CAMPING "BOIS FLOTTÉ"
SALIN DE GIRAUD

PRÉCONISATIONS D'INSERTION PAYSAGÈRE

PRECONISATIONS DE LA DREAL PACA
SUR LE PROJET DE CAMPING 3 étoiles « Les bois flottés » AUX SALINS DE GIRAUD – ARLES

Majoration de délais et Demande de pièces complémentaires

Axe de composition dans le prolongement de l'avenue Pierre Tournayre

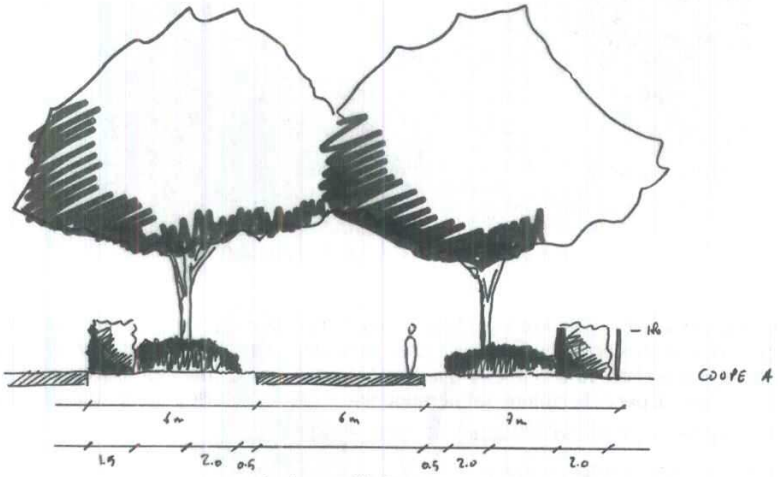
1- Perspective dans le prolongement de l'avenue Pierre Tournayre : constitution d'une allée de desserte du camping dans l'axe de l'allée de platane de la cité ouvrière, plantation de deux alignements (pins parasols ou micocouliers). Cette conception qui impliquerait la réduction voire la suppression des arbres existants, est envisageable si le projet compensait largement cette perte de végétation.

L'allée serait accompagnée par une plantation d'arbustes persistants en sous-bois. Les arbres, plantés avec une grande inter-distance, seraient laissés en port libre de façon à former une voûte sur la voie.

Cette conception impliquerait également que les sanitaires du camping qui doivent être surélevés et accessibles par des rampes soient déplacés afin que l'effet de perspective fonctionne. Il est préconisé de les disposer contre la limite ouest du camping où, contre l'urbanisation existante, leur insertion topographique et paysagère sera meilleure. La diminution du nombre d'emplacements resterait faible si l'organisation des autres secteurs était optimisée. Des stationnements pourraient si nécessaire être disposés entre les arbres de cette allée sur une partie de son linéaire (3 places entre arbres). Aux limites, un traitement particulier est attendu : un espace ouvert type belvédère pourrait donner à voir le canal et les paysages camarguais qui s'étendent au sud tandis qu'au nord la clôture devrait permettre au regard extérieur de profiter de la perspective au travers du camping (cf plan).

Arbre tige, 1 unité / 9 m

- Micoucoulier de Provence, *Celtis Australis ; ou* Pin Parasol, *Pinus pinea*
- Choisir des arbres tige fléchés en pépinière de ø 16-18
- Fosse de plantation 2x2x1,5, avec drain d'arrosage.
- Tuteurage quadri-pode

Massif, 1 unité/m²

- Arbustes et sous-arbrisseaux en port libre :
  - Cistes
  - Filaire
  - Romarin
  - Immortelle de Corse
  - etc.

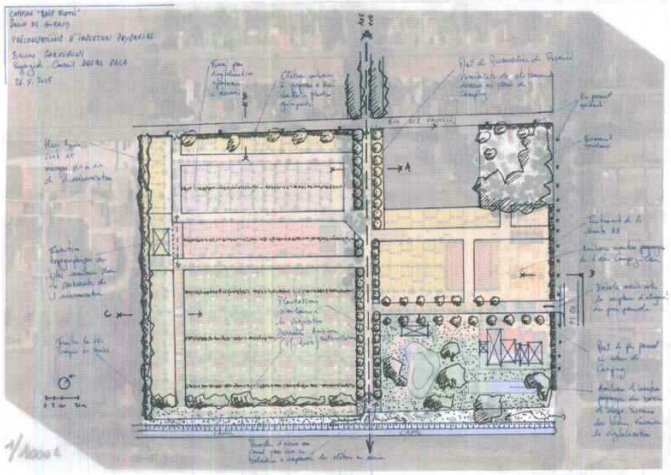
2- Les voies de circulation du camping devraient être réduites au strict nécessaire, entre 5,5 et 7,5m selon les usages. **Des fossés enherbés** pourraient être employées pour drainer le terrain, de même que des canaux d'irrigation gravitaire en référence aux systèmes hydrauliques caractéristiques des lieux. Des palettes végétales thématiques pourraient différencier les affectations des espaces du camping.

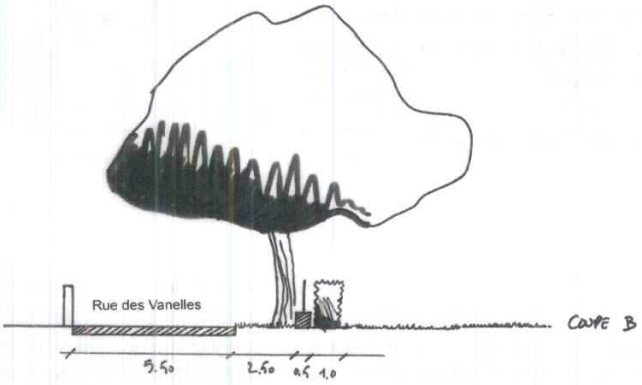
3-Limite Nord, clôture avec la rue des Vanelles : les porteurs de projet ont proposé une clôture utilisant le matériau brique. Cette proposition n'apparaît pas dans le dossier. La clôture pourrait en effet présenter ici un aspect urbain de type muret de 40-60 cm de haut surmonté d'une grille (hauteur totale : 180cm). Dans un souci d'optimisation de l'espace, la clôture serait redoublée d'une haie taillée mono-spécifique au choix :

Les arbres existants doivent dans tous les cas être préservés. En outre, un défaut de place stationnement apparaîtra pour les habitants de la rue des Vanelles si les emplacements actuellement utilisés ne sont pas conservés ou restitués à proximité, une solution est à rechercher avec la Ville d'Arles.

- pistachier lentisque, *Pistacia lentiscus*
- troène européen, *Ligustrum vulgaris*

et à intervalle régulier, des plantes grimpantes en intercalaires :

- Chèvrefeuille des Baléares *Lonicera implexa*

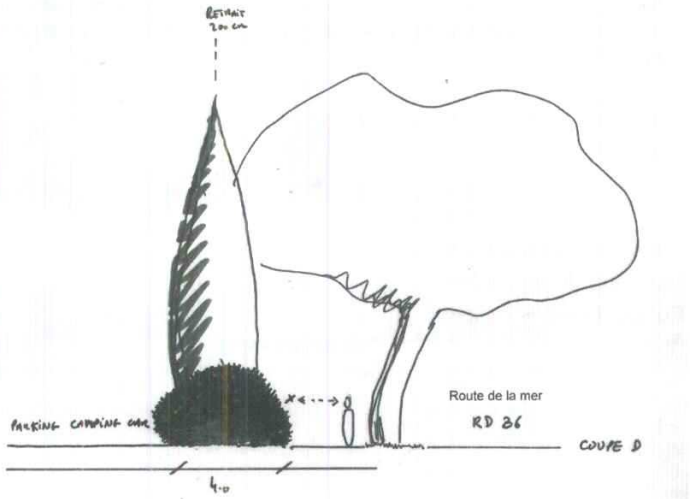
4- Limite avec la route de la Mer (RD36), accès principal au camping :

Le traitement végétal (haies, arbustes, cannes) de cette interface avec la route doit disposer d'une largeur suffisante pour assurer sa fonction, il faut donc lui réserver la place nécessaire (3-4m minimum). La limite pourrait être constituée d'un alignement de cyprès (8-10 m d'inter-distance) redoublé d'une haie libre au pied. Cette haie à également une fonction anti-intrusion. Planter des arbustes déjà ramifié de 150/200 cm sur un merlon de 20-40 cm amendé en compost mur, pailler sur 10 cm à l'aide d'un broyat de bois, prévoir un arrosage automatique 3 ans pour le démarrage.

L'accès principal au camping devrait être déplacé légèrement vers le sud afin d'éviter la suppression d'un pin tel que proposé dans la conception actuelle et préserver l'alignement existant en bordure de la route départementale. L'entrée, « vitrine » du camping et première impression donnée aux visiteurs devrait être conçue dès ce stade du projet. Celle-ci pourrait se prolonger par un deuxième axe de composition paysagère (allée de pins parasols-cf plan)

- Filaire, *Phylerria angustifolia*
- Genévrier Cade, *Juniperus oxycedrus*
- Pistachier lentisque, *Pistacia lentiscus*
- Argousier, *Hippophae rhamnoide*

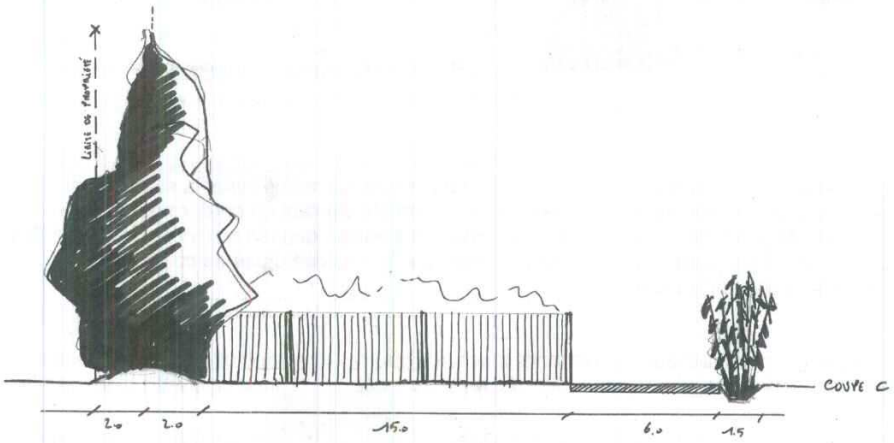
7- Limite Ouest, interface avec l'urbanisation récente : une haie brise vent épaisse est ici préconisée. Prévoir un merlon de 4 m de large et un paillage de 10 cm. Planter de jeunes plants 150/200 à racine nue à raison de 1 unité/m^2, sur un merlon de 4m de large et 40-60 cm de haut, amendé en compost mur, pailler sur 10 cm à l'aide de broyats de bois. Prévoir arrosage automatique 3 ans pour le démarrage. La plantation sur merlon permet une meilleure reprise et protège de la salinité du sol. Attention : planter en retrait de 2 m par rapport à la limite de propriété (code civil).

<u>*Haute tige -15 m*</u>

- Cyprès de provence, *Cupressus sempervirens*
- Chêne vert, *Quercus Ilex*
- Saule blanc, *Salix alba*

<u>*Moyenne tige – 6 m*</u>

- Pistachier lentisque, *Pistacia lentiscus*
- Genévrier commun, Juniperus communus
- Troène d'Europe, *Ligustrum vulgare*
